监理工程师通知单

工程名称：通威公安县藕池镇扁担湖渔场 100MW 渔光一体光伏电站项目

JXM15-JL01-031

事由：关于光伏区 T1、T2 箱变电缆头制作事宜

图 1

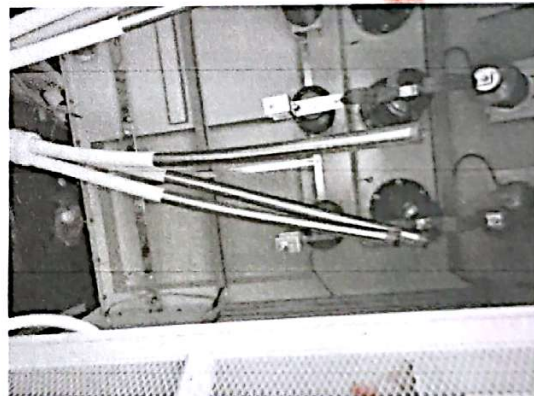
1. 光伏区 T1 箱变高压侧输出接线端子相序和高压侧输出电缆规定的相序不一致。（附图 1）；
2. 光伏区 T2 箱变高压侧输出接线端子相序和高压侧输出电缆规定的相序不一致。（附图 2）；
